DETERMINAZIONE DEL DIRIGENTE SEZIONE AUTORIZZAZIONI AMBIENTALI 29 giugno 2022, n. 225
ID VIA 669 - Procedimento autorizzatorio unico regionale ex art. 27 - bis del d. lgs. 152/2006 e smi (PAUR) per il progetto delle Sistemazioni idraulico forestali con tecniche di ingegneria naturalistica a valere su fondi PSR Puglia 2014/2020 Misura 8 - Sottomisura 8.4 "Sostegno al ripristino delle foreste danneggiate da incendi, calamità naturali ed eventi catastrofici" - Azione 3 "Sistemazione di aree degradate" sito in agro di Vico del Gargano alle Località Gadescia (FG).

Proponente: Danese Tommasa

DETERMINAZIONE MOTIVATA DI CONCLUSIONE CONFERENZA DI SERVIZI DECISORIA

Procedimento:	IDVIA 669: Procedimento autorizzatorio unico regionale ex art. 27 - bis del d. lgs. 152/2006 e smi (PAUR)
Progetto:	Progetto delle Sistemazioni idraulico forestali con tecniche di ingegneria naturalistica a valere su fondi PSR Puglia 2014/2020 Misura 8 – Sottomisura 8.4 “Sostegno al ripristino delle foreste danneggiate da incendi, calamità naturali ed eventi catastrofici”– Azione 3 “Sistemazione di aree degradate” sito in agro di Vico del Gargano alle Località Gadescia (FG).
Tipologia:	D.Lgs. 152/2006 e ss.mm.ii -

Aree di intervento (ellissi con contorno rosso) e BP e UCP idrologiche

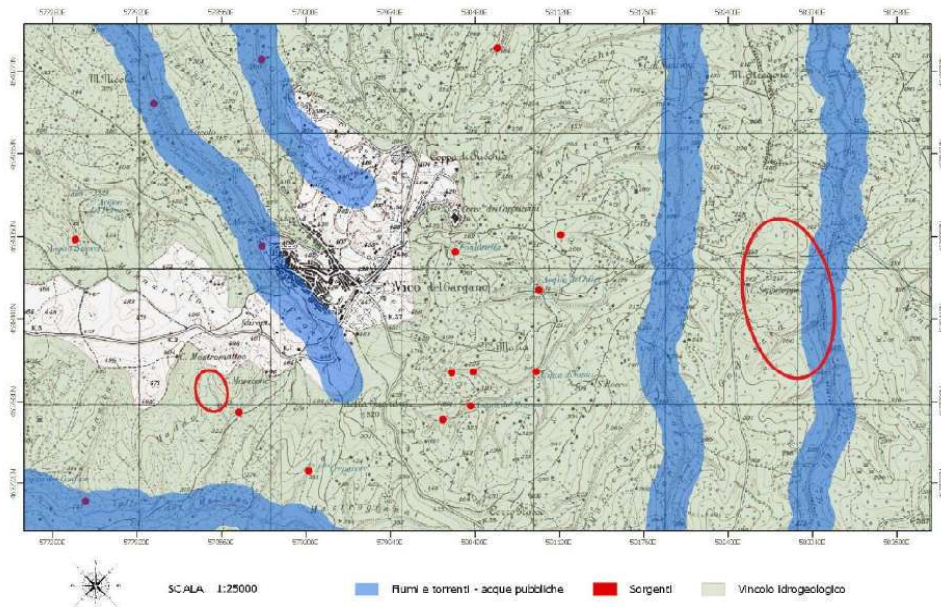
Con riferimento alle **Componenti idrologiche**, l'area 2 interessa il bene paesaggistico (BP) "Fiumi, torrenti, corsi d'acqua iscritti negli elenchi delle acque pubbliche" e l'UCP (Ulteriori Contesti Paesaggistici) "Vincolo idrogeologico", come si evince dalla figura successiva (tratta dal SIA alla pag. 22). Anche la lettura all'art. 46 delle NTA del PPTR pone in evidenza la possibilità di consentire (cfr. c. 3 punto b3) le *"sistemazioni idrauliche e opere di difesa inserite in un organico progetto esteso all'intera unità idrografica che utilizzino materiali e tecnologie della ingegneria naturalistica, che siano volti alla riqualificazione degli assetti ecologici e paesaggistici dei luoghi"*. Ma ciò deve essere assicurato (per specifico richiamo delle NTA) fatta salva la procedura di autorizzazione paesaggistica, con cui si mette in evidenza l'importanza di interventi di elevato inserimento paesaggistico di sistemazioni idrauliche e opere di difesa inserite in un organico progetto esteso all'intera unità idrografica (e quindi estesa al bacino idrografico ovvero alla porzione di territorio che raccoglie le acque superficiali che poi, defluendo lungo i versanti, confluiscono in uno stesso corso d'acqua). Peraltro, viene richiamata all'art. 46 la non ammissibilità di "qualsiasi intervento che turbi gli equilibri idrogeologici o alteri il profilo del terreno". Con questo non si vuole porre in risalto la non realizzabilità degli interventi, bensì la necessità di una più approfondita descrizione dello stato dei luoghi, anche con documentazione fotografica come richiesto per le componenti geomorfologiche, e migliore evidenziazione delle accessibilità ai siti di interventi nonché *"renderizzazione"* degli interventi da effettuarsi per una migliore comprensione.

Aree di intervento (ellissi con contorno rosso) e BP e UCP botanico-vegetazionali

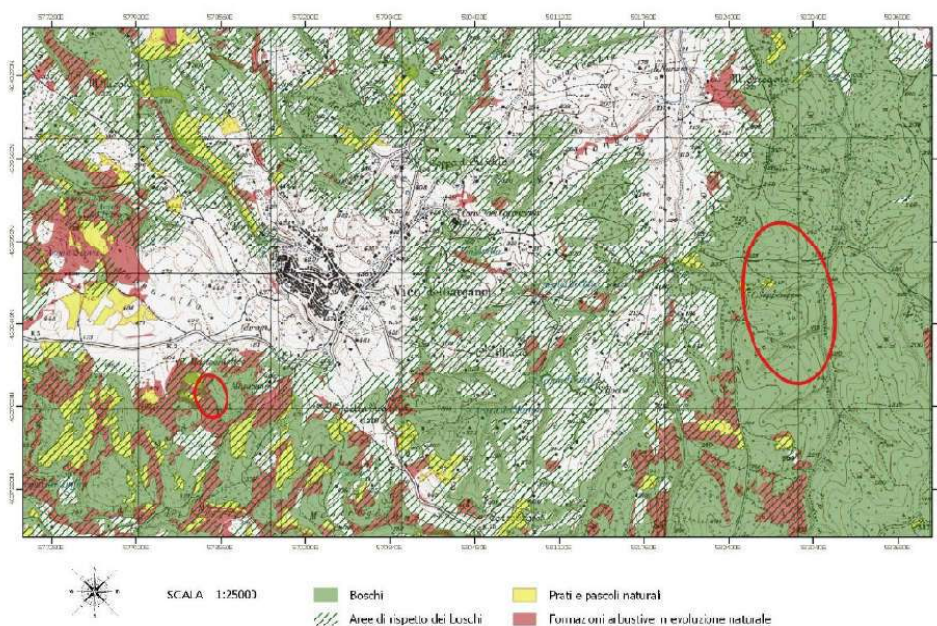
Con riferimento alle Componenti Botanico-vegetazionali, l'area 2 interessa il bene paesaggistico (BP) "Boschi") e vari UCP, individuati come UCP "Prati e pascoli naturali", UCP "Formazioni arbustive in evoluzione naturale" e UCP "Aree di rispetto dei boschi", come si evince dalla figura successiva (tratta dal SIA alla pag. 22). Il progettista richiama gli indirizzi di cui all'art. 60 delle NTA ed evidenzia che *"Nelle zone a bosco è necessario favorire: ... omissis ... e. la protezione degli equilibri idrogeologici di vasti territori dalle azioni di dilavamento, erosione e desertificazione dei suoli attraverso la rinaturalizzazione delle aree percorse dagli incendi"*. Come previsto all'art. 60 delle NTA del PPTR che definisce gli indirizzi per le componenti botanico-vegetazionali. Evidenzia altresì che *"Nel rispetto delle norme per il rilascio dell'autorizzazione paesaggistica, si auspicano piani, progetti e interventi: ... omissis ... c6) di sistemazione idrogeologica e rinaturalizzazione dei terreni con il ricorso esclusivo a metodi e tecniche di ingegneria naturalistica"*.

È però di particolare importanza richiamare anche le prescrizioni di cui all'art. 62, laddove viene evidenziato che non sono ammissibili interventi che comportino *"trasformazione e rimozione della vegetazione arborea od arbustiva. Sono fatti salvi gli interventi finalizzati alla gestione forestale, quelli volti al ripristino/recupero di situazioni degradate, le normali pratiche silvocolturali che devono perseguire finalità naturalistiche quali: evitare il taglio a raso nei boschi se non disciplinato dalle prescrizioni di polizia forestale, favorire le specie spontanee, promuovere la conversione ad*

alto fusto; devono inoltre essere coerenti con il mantenimento/ripristino della sosta e della presenza di specie faunistiche autoctone”.

Aree di intervento (ellissi con contorno rosso) e Componenti culturali e insediative

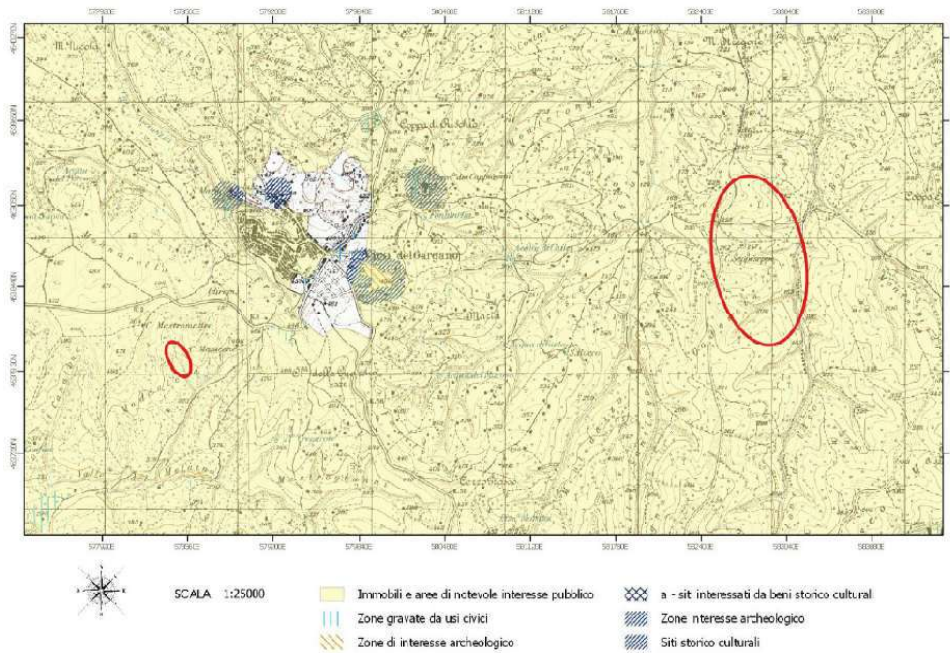
Con riferimento alle Componenti Culturali e Insediative l'area 2 interessa il BP "Immobili e aree di notevole interesse pubblico", come si evince dalla figura successiva (tratta dal SIA alla pag. 23):

Può sussistere quindi compatibilità con il BP richiamato, ma è richiesto quanto più volte prima richiamato non con riferimento alla genericità del vincolo, bensì con riferimento alle peculiarità del sito, per come descritto precedentemente attraverso gli UCP che nello stesso ricadono. Particolarmente importante risulta poi la definizione delle modalità operative di realizzazione degli interventi, specie con specifico riferimento all'accessibilità.

Aree di intervento (ellissi con contorno rosso) e BP e UCP idrologiche

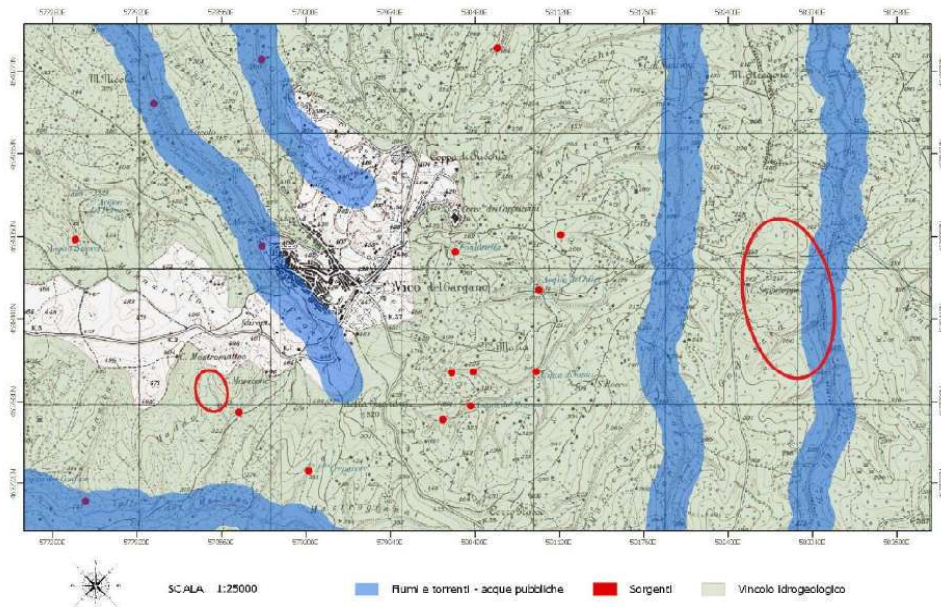
Con riferimento alle **Componenti idrologiche**, l'area 2 interessa il bene paesaggistico (BP) "Fiumi, torrenti, corsi d'acqua iscritti negli elenchi delle acque pubbliche" e l'UCP (Ulteriori Contesti Paesaggistici) "Vincolo idrogeologico", come si evince dalla figura successiva (tratta dal SIA alla pag. 22). Anche la lettura all'art. 46 delle NTA del PPTR pone in evidenza la possibilità di consentire (cfr. c. 3 punto b3) le *"sistemazioni idrauliche e opere di difesa inserite in un organico progetto esteso all'intera unità idrografica che utilizzino materiali e tecnologie della ingegneria naturalistica, che siano volti alla riqualificazione degli assetti ecologici e paesaggistici dei luoghi"*. Ma ciò deve essere assicurato (per specifico richiamo delle NTA) fatta salva la procedura di autorizzazione paesaggistica, con cui si mette in evidenza l'importanza di interventi di elevato inserimento paesaggistico di sistemazioni idrauliche e opere di difesa inserite in un organico progetto esteso all'intera unità idrografica (e quindi estesa al bacino idrografico ovvero alla porzione di territorio che raccoglie le acque superficiali che poi, defluendo lungo i versanti, confluiscono in uno stesso corso d'acqua). Peraltro, viene richiamata all'art. 46 la non ammissibilità di "qualsiasi intervento che turbi gli equilibri idrogeologici o alteri il profilo del terreno". Con questo non si vuole porre in risalto la non realizzabilità degli interventi, bensì la necessità di una più approfondita descrizione dello stato dei luoghi, anche con documentazione fotografica come richiesto per le componenti geomorfologiche, e migliore evidenziazione delle accessibilità ai siti di interventi nonché *"renderizzazione"* degli interventi da effettuarsi per una migliore comprensione.

Aree di intervento (ellissi con contorno rosso) e BP e UCP botanico-vegetazionali

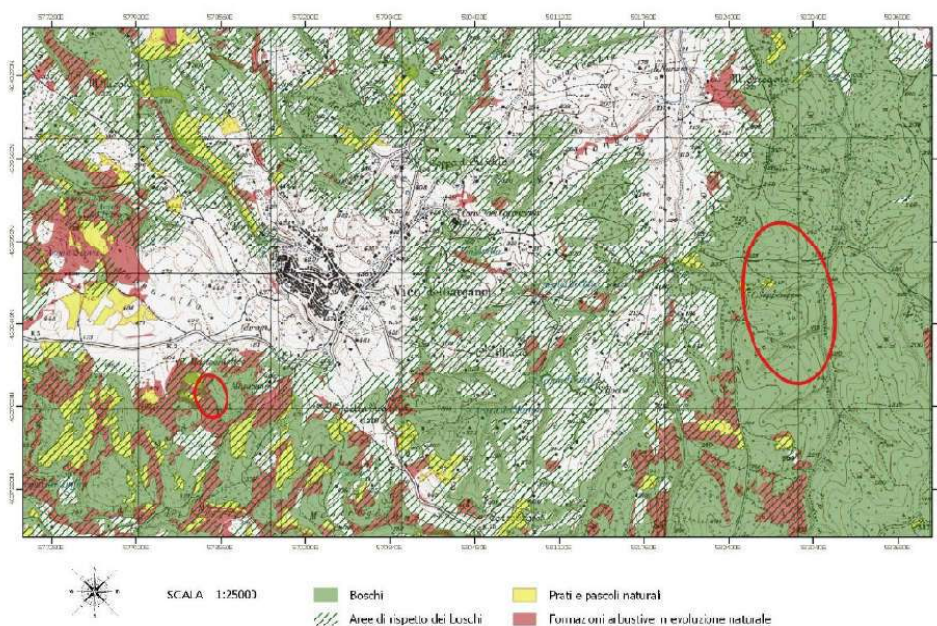
È però di particolare importanza richiamare anche le prescrizioni di cui all'art. 62, laddove viene evidenziato che non sono ammissibili interventi che comportino *"trasformazione e rimozione della vegetazione arborea od arbustiva. Sono fatti salvi gli interventi finalizzati alla gestione forestale, quelli volti al ripristino/recupero di situazioni degradate, le normali pratiche silvocolturali che devono perseguire finalità naturalistiche quali: evitare il taglio a raso nei boschi se non disciplinato dalle prescrizioni di polizia forestale, favorire le specie spontanee, promuovere la conversione ad*

alto fusto; devono inoltre essere coerenti con il mantenimento/ripristino della sosta e della presenza di specie faunistiche autoctone”.

Aree di intervento (ellissi con contorno rosso) e Componenti culturali e insediative

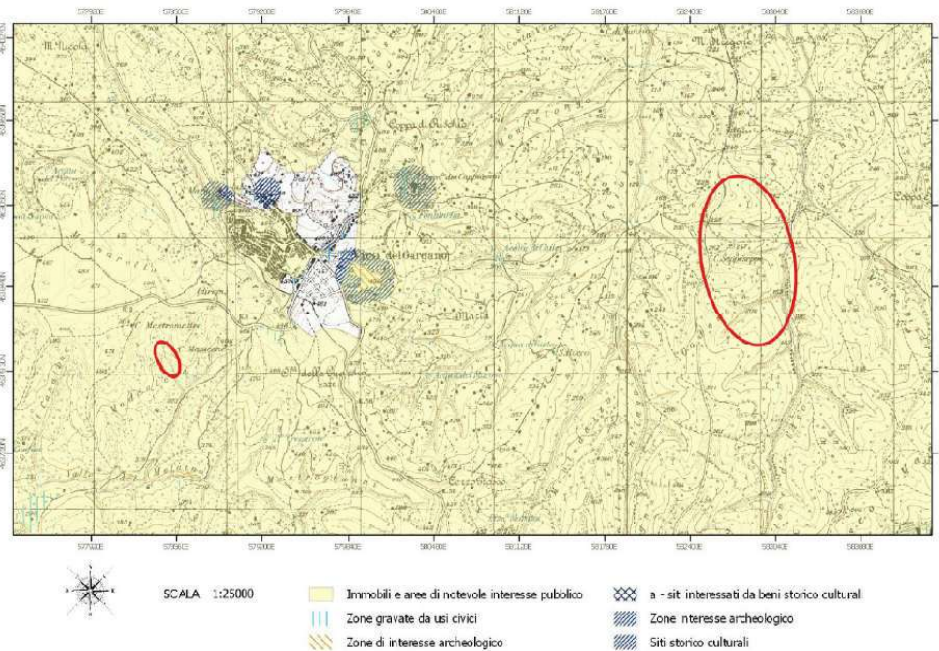
Con riferimento alle Componenti Culturali e Insediative l'area 2 interessa il BP "Immobili e aree di notevole interesse pubblico", come si evince dalla figura successiva (tratta dal SIA alla pag. 23):

Può sussistere quindi compatibilità con il BP richiamato, ma è richiesto quanto più volte prima richiamato non con riferimento alla genericità del vincolo, bensì con riferimento alle peculiarità del sito, per come descritto precedentemente attraverso gli UCP che nello stesso ricadono. Particolarmente importante risulta poi la definizione delle modalità operative di realizzazione degli interventi, specie con specifico riferimento all'accessibilità.
